Modulo per la presentazione delle osservazioni per i piani/programmi/progetti sottoposti a procedimenti di valutazione ambientale di competenza statale

ID: Codice procedura (ID_VIP/ID_MATM):10844

Impianto per la produzione di energia elettrica da fonte eolica, costituito da 6 aerogeneratori della potenza complessiva di 37,2 MW, un sistema di accumulo da 25 MW e relative opere connesse in località "Rempillo" nel comune di Pitigliano (GR).

TESTO DELLE OSSERVAZIONI

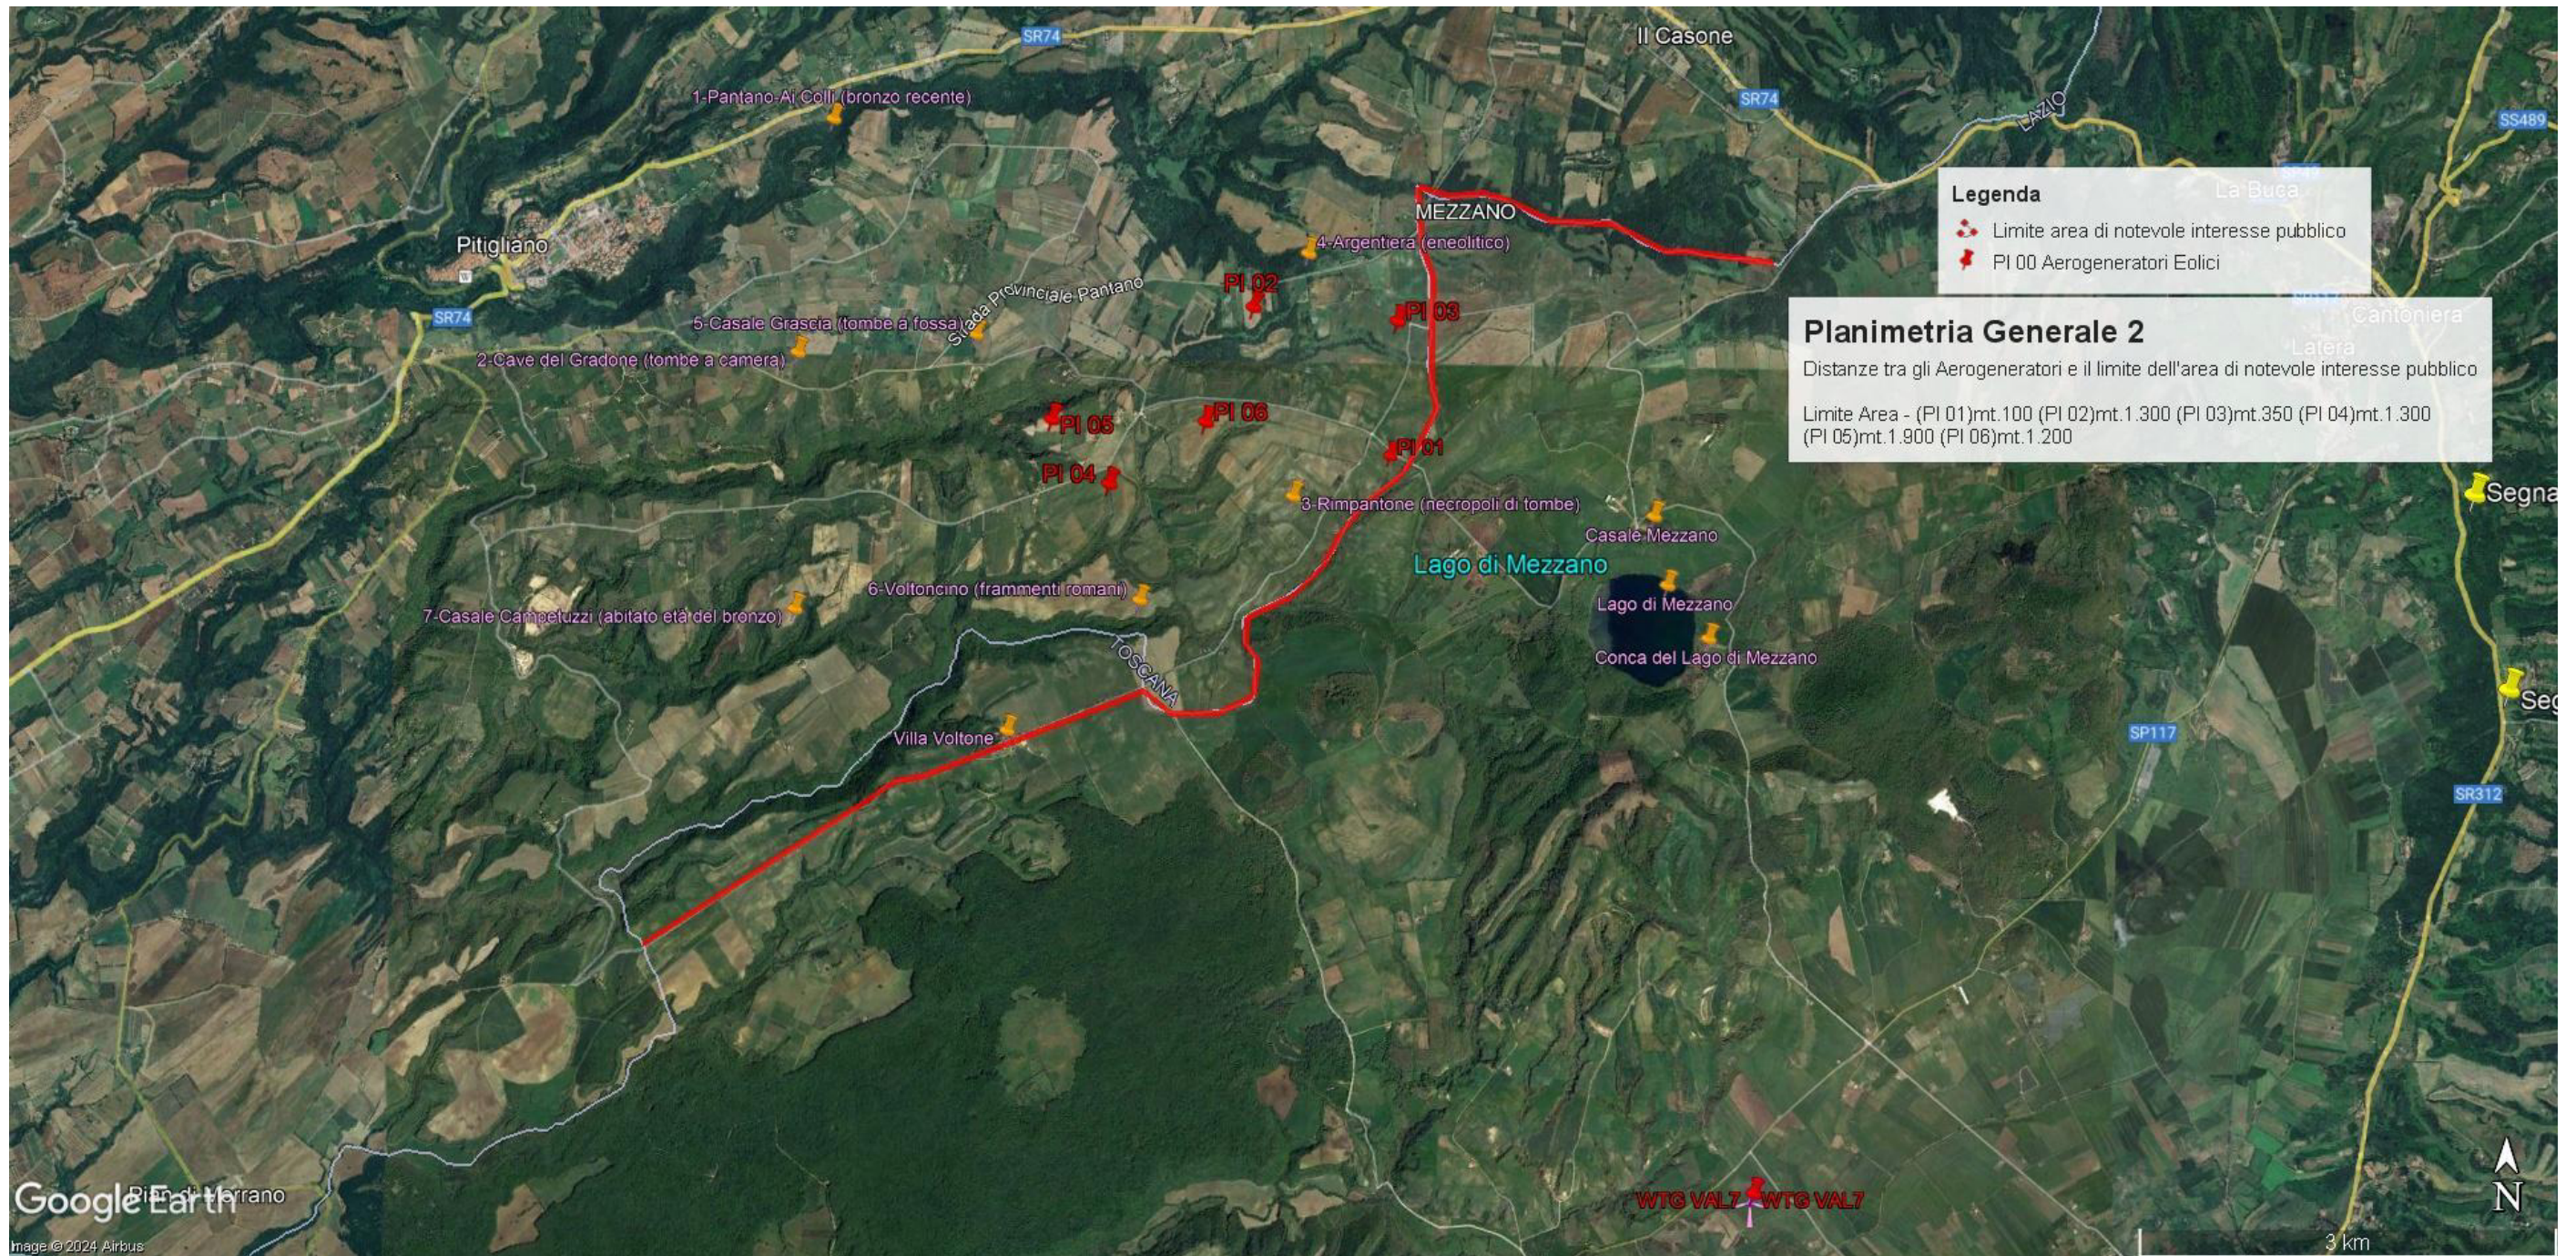
Immagine n. 1. Linea rossa indicante il confine Regioni Lazio-Toscana che coincide con parte del Perimetro del **vincolo di notevole interesse pubblico** ex art. 136 Codice Beni Culturali “ **Conca del Lago di Mezzano e territorio circostante**” ed i sei aerogeneratori localizzati con segnaposto rossi da P01 a P06 e ricadenti all’interno delle fasce di rispetto di 3 km dal bene vincolato e quindi in **area non idonea** al loro insediamento (ex art 20 co. 8 lettera c quater del D.Lgs n. 199/2021 e ss.mm.ii).

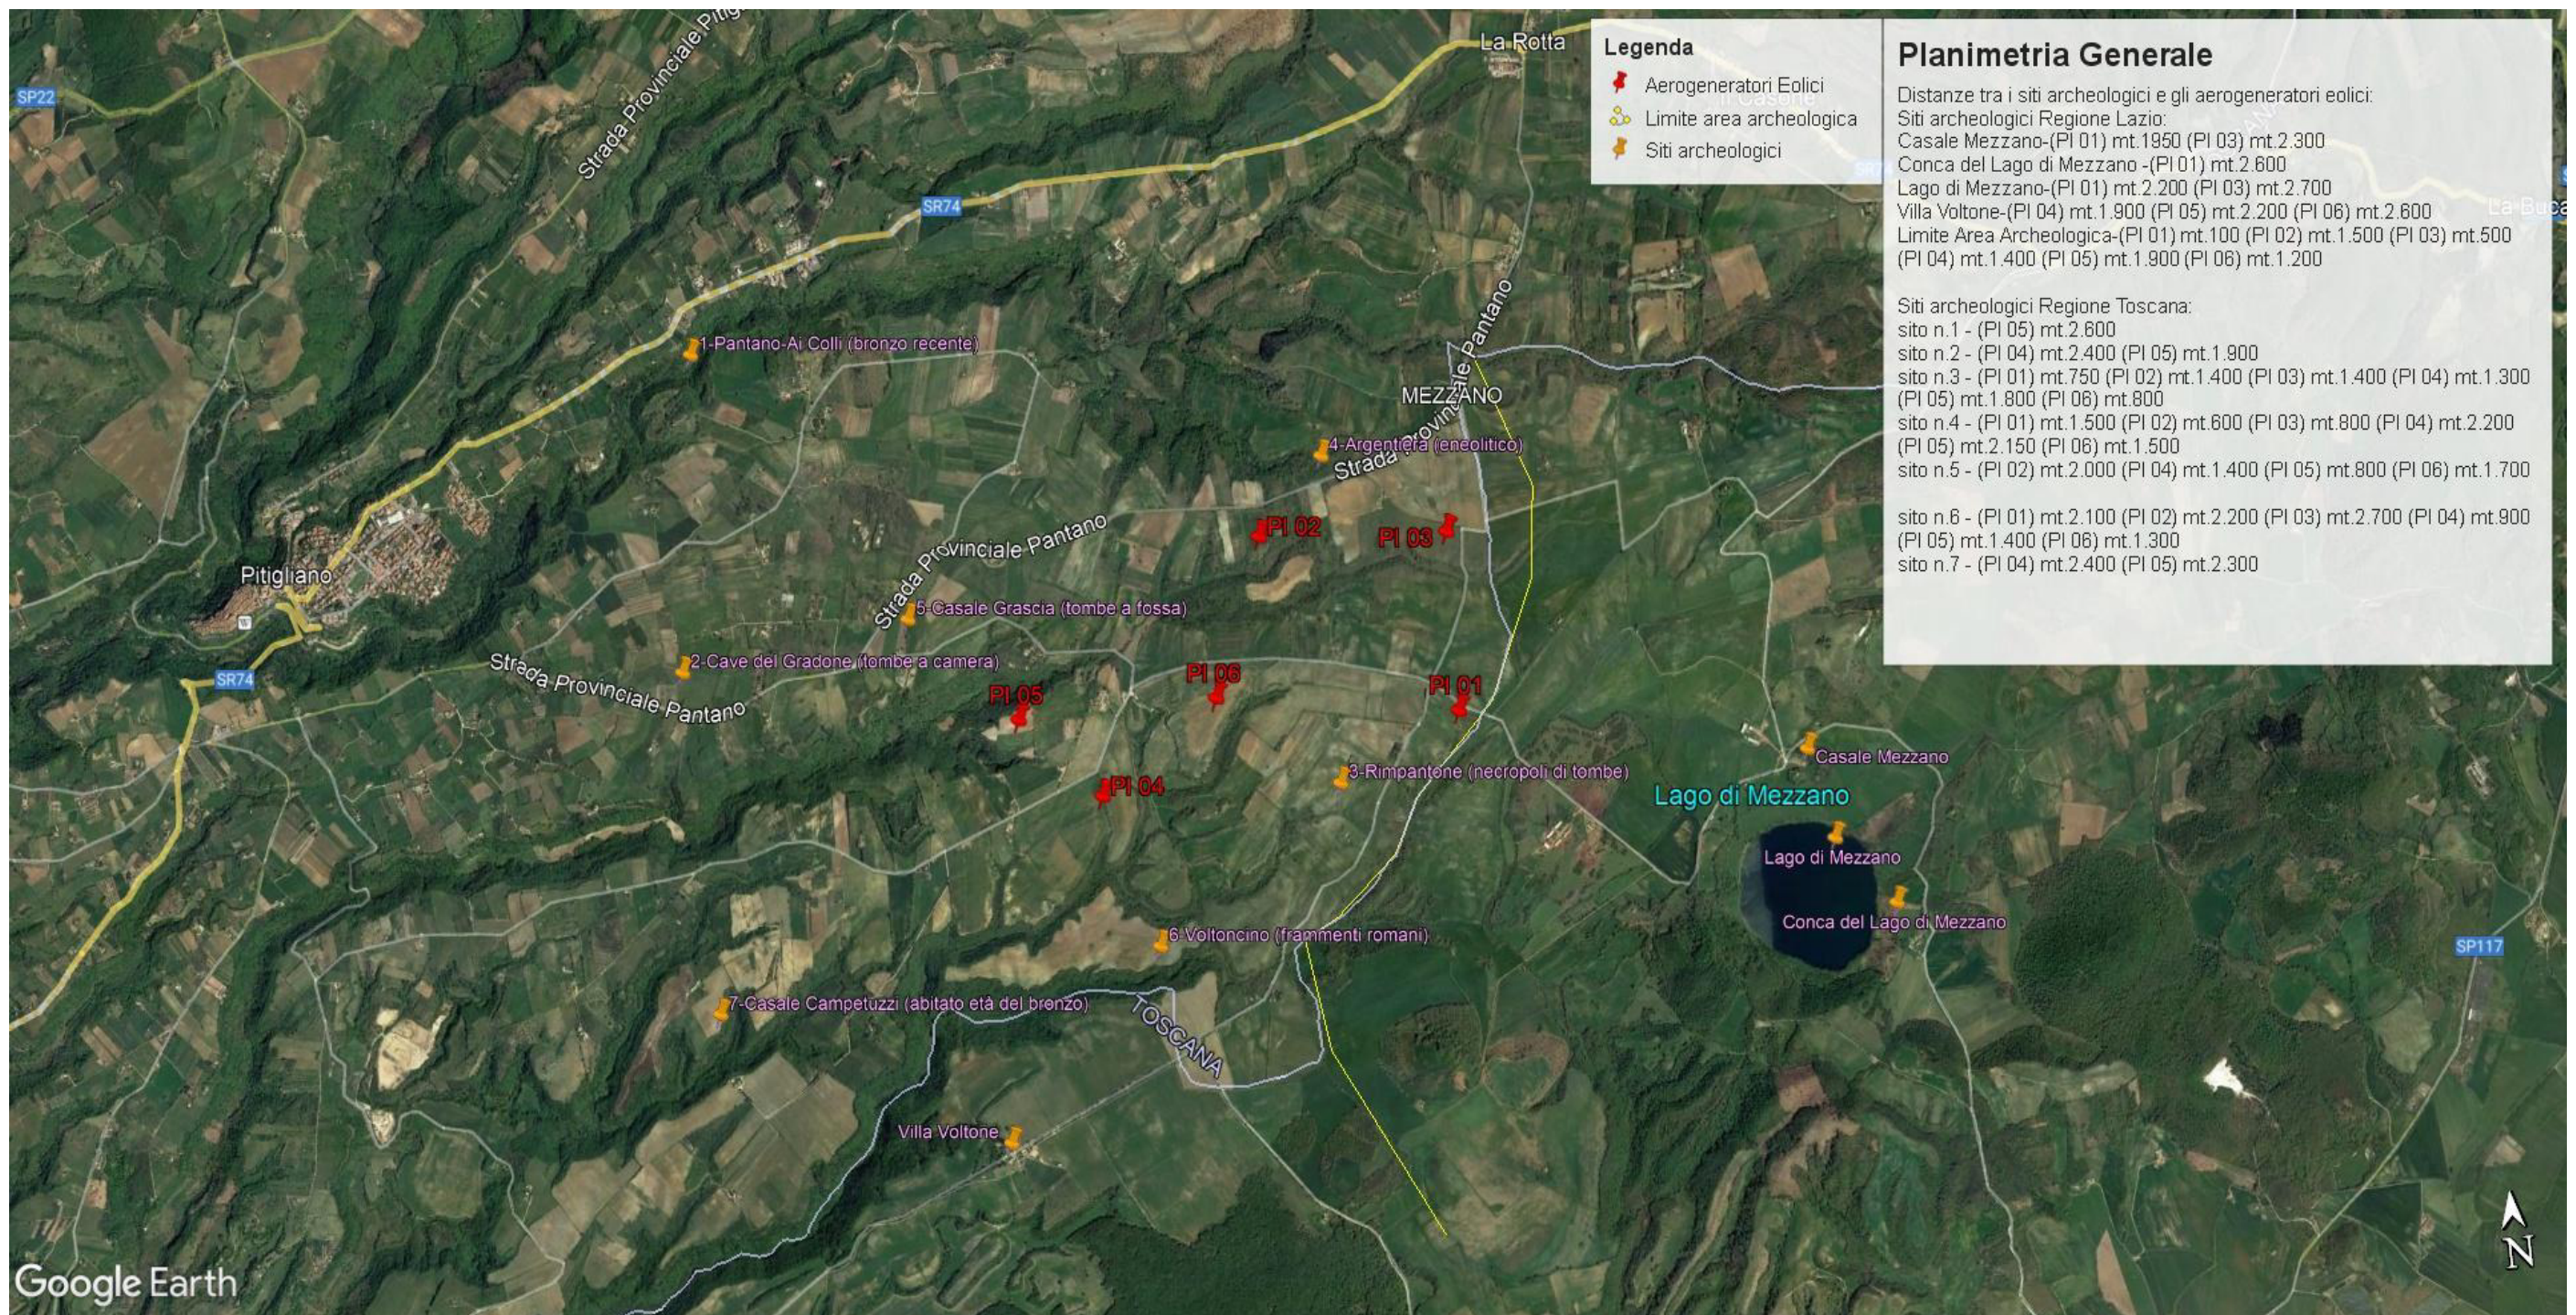
Inoltre, la zona in cui insisterebbe l'impianto eolico industriale Rempillo è compresa nelle fasce di rispetto di 3 km di diversi beni archeologici tutelati dalla parte II del Codice dei Beni Culturali (vedi Allegato, immagine n. 3). Inoltre le pale P04 e P05 ricadono all'interno di un'area archeologica che la Proponente vorrebbe cancellare per il semplice fatto che non è riportata nel documento regionale ma nel documento provinciale come meglio dettagliato nell'Osservazione n. 5. Alla luce di quanto documentato appare chiaro quindi che la collocazione dell'impianto non ha tenuto conto alcuno dei vincoli dell'area nella quale è stato progettato e l'inserimento dell'impianto eolico nel paesaggio e sul territorio non è corretto (Allegato IV delle Linee guida nazionali di cui al D.M dello Sviluppo economico del 10.09.2010).

Immagine n. 3. Impatti dei sei aerogeneratori (in rosso) ricadenti nelle fasce di rispetto dei 3 km dai Beni Culturali (in giallo) e quindi in **area non idonea** al loro insediamento (ex art 20 co. 8 lettera c quater del D.Lgs n. 199/2021 e ss.mm.ii). **Inoltre si segnala che le pale P04 e P05 ricadono all'interno di un'area archeologica e quindi in altra area non idonea.**

Immagine n. 4 Situazione di saturazione da impianti FER nella provincia di Viterbo. Non sono riportati gli impianti fotovoltaici e agrivoltaici che hanno inciso per buona parte nel cumulo di impianti FER per superare già nel 2023 gli obiettivi del PNIEC assegnati alla Regione Lazio per il 20230.

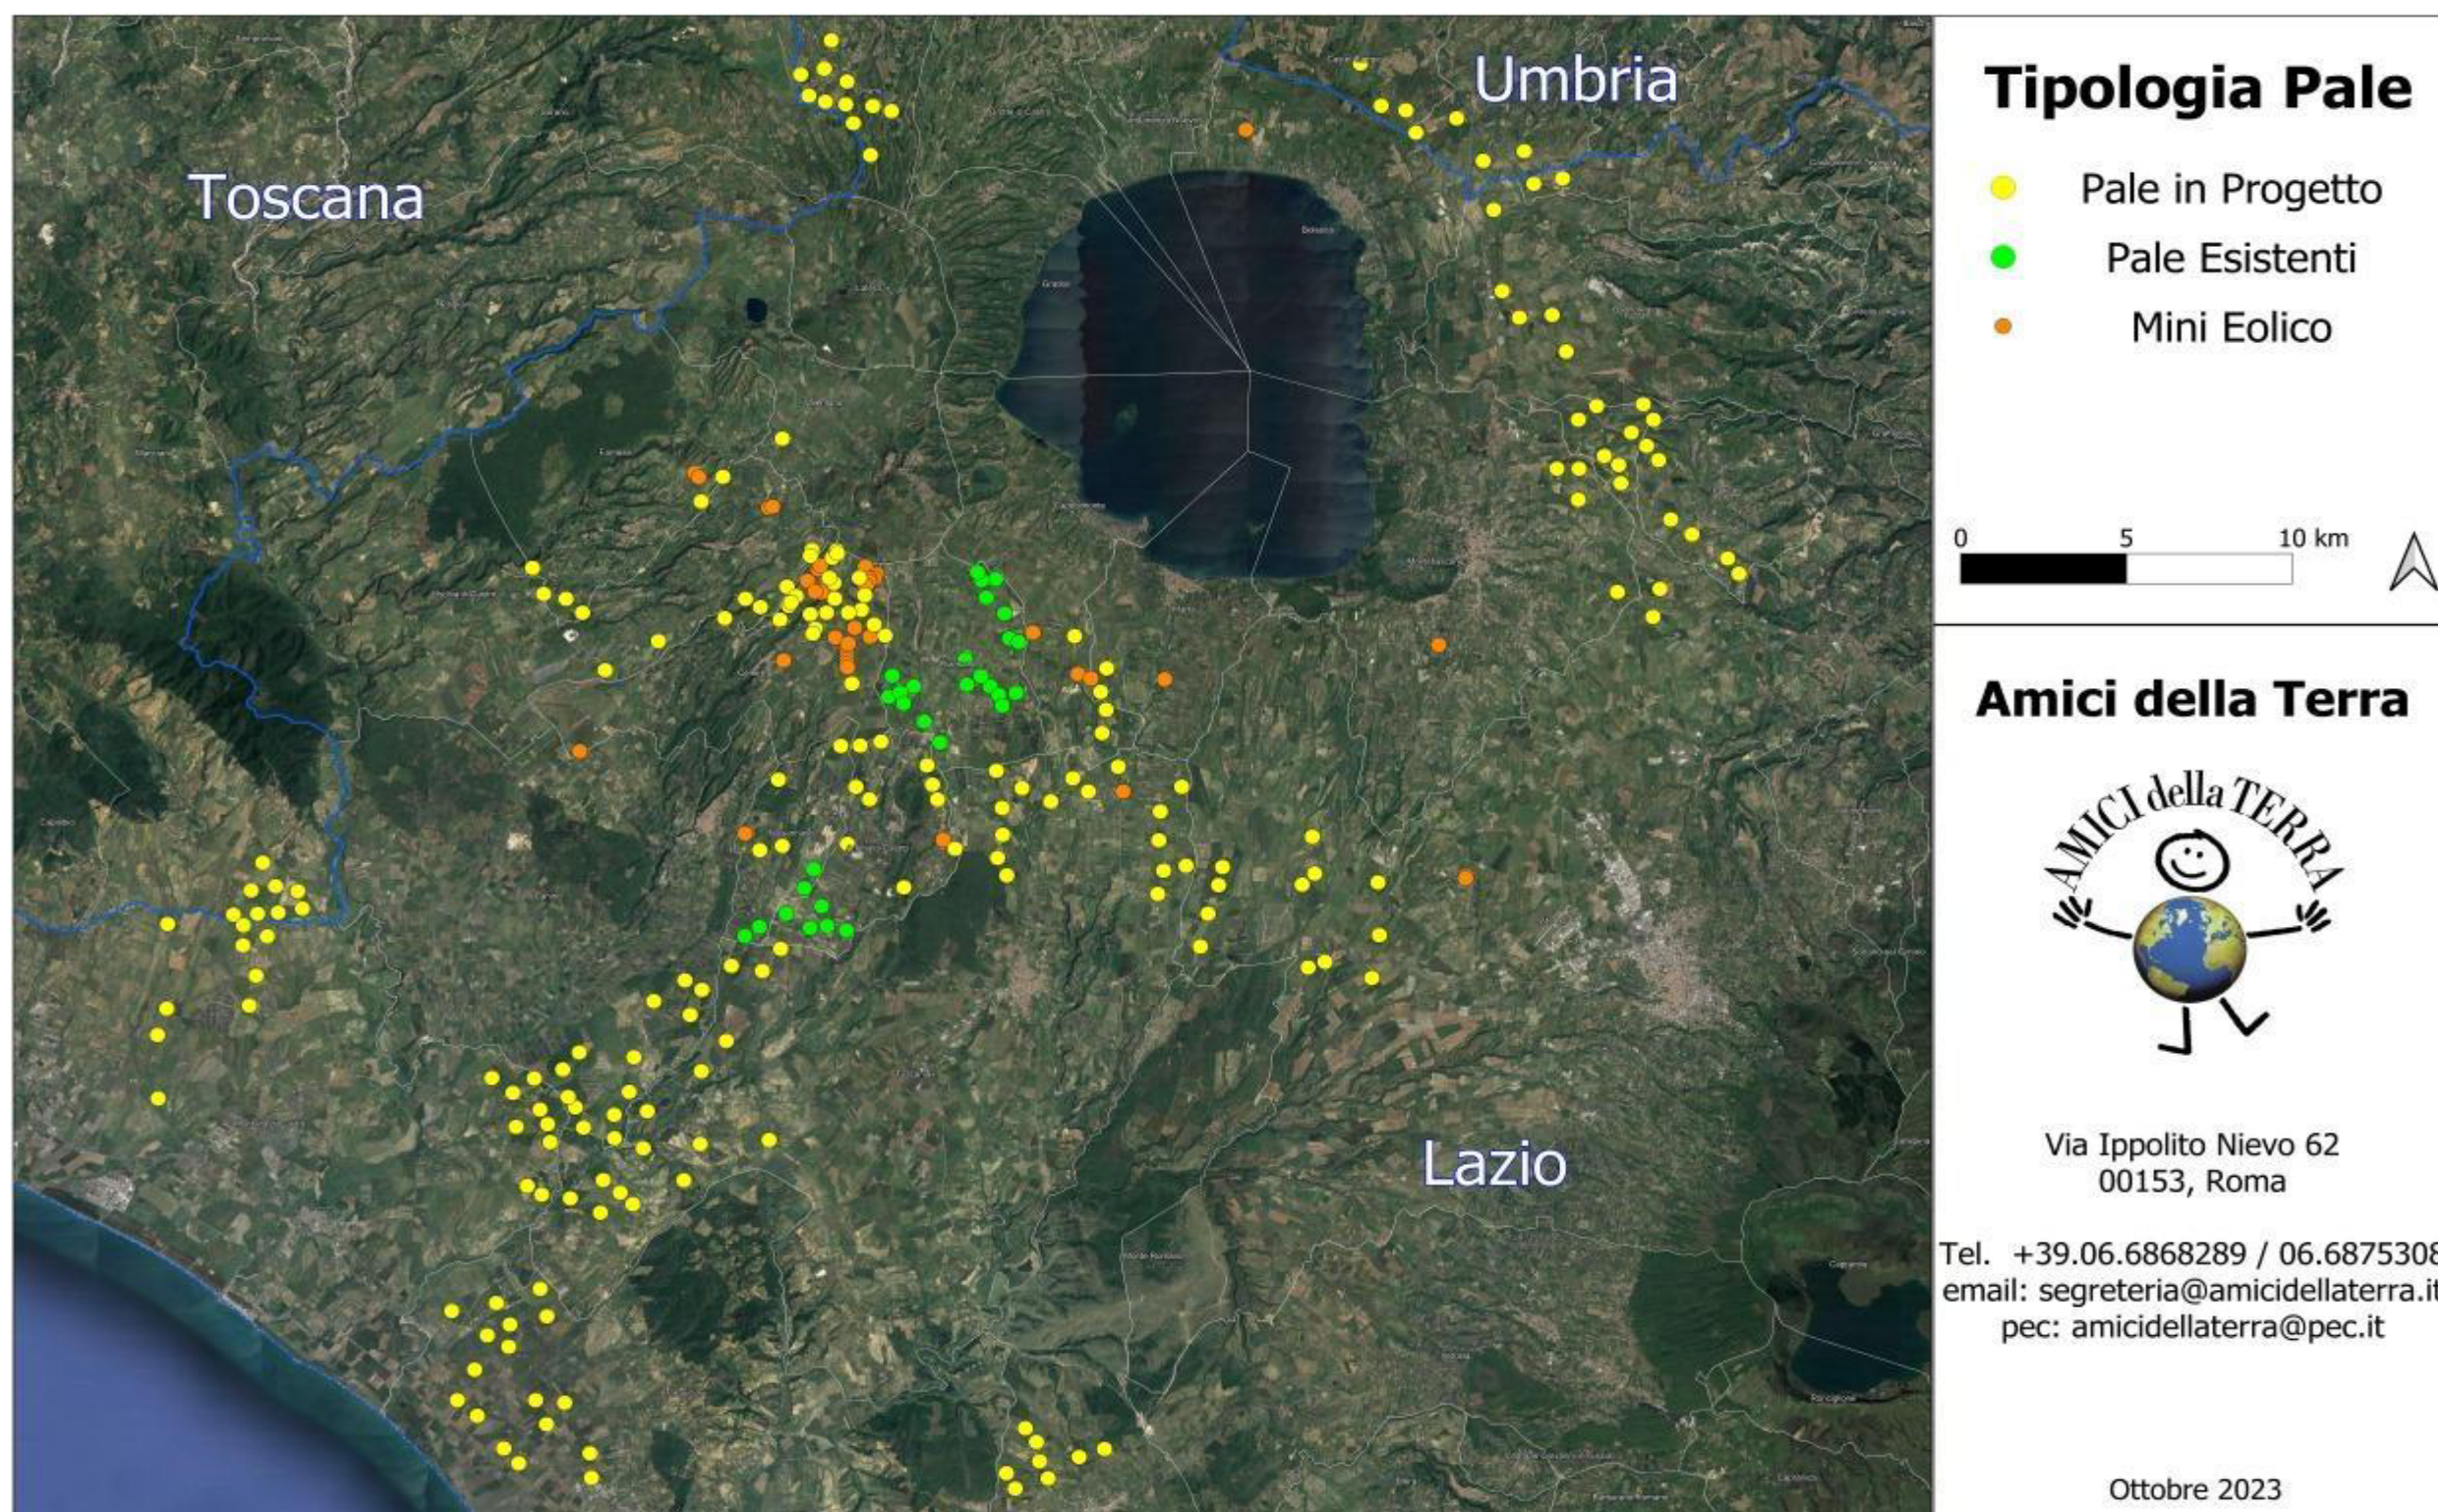
sul territorio e sulle economie di tre Comuni del Lazio (Farnese, Valentano e Latera) si trova nelle fasce di rispetto dei Beni di notevole interesse pubblico come si è evidenziate nelle Osservazioni n. 1 e 2 e crea anche degli impatti negativi anche sui beni naturalistici come verrà dettagliato nell'Osservazione n. 4. Inoltre andrebbe a sommarsi al già enorme cumulo di impianti eolici e fotovoltaici e geotermici che già creano una elevata criticità ambientale nella provincia di Viterbo e interferiscono anche con il territorio toscano come si può vedere dalle immagini nn. 4 e 5 dell'Allegato n. 1.
